広島市東部地区連続立体交差事業の見直しの方向性に関する御質問

平成27年7月、11月に開催した見直しの方向性に係る説明会などでいただいた御質問をもとに作成しました。

■鉄道を平面横断する場合と立体横断する場合の時間比較

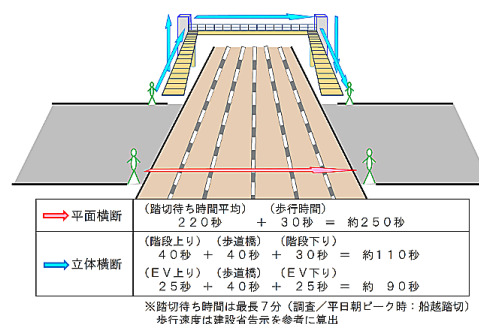
Q13 平面で鉄道を横断するより、横断歩道橋は不便で時間がかかるのではないのか？

船越踏切において、現状と横断歩道橋ができた場合とで所要時間について比較をすると、次のとおりです。

平面横断は、約250秒。

立体横断(階段を使用)は、約110秒。

立体横断(エレベーターを使用)は、約90秒。

現状において、踏切の遮断状況によって、左右されるものの、横断歩道橋では踏切の遮断状況に拠らず、各自のペースで横断ができ、何より安全に横断することが可能です。

なお、踏切待ち時間は、平日朝のピーク時に現地にて実測。エレベーターの昇降時間は、広島駅の近くにある愛宕踏切を実測。また、歩行者速度は、建設省の告示を参考としています。
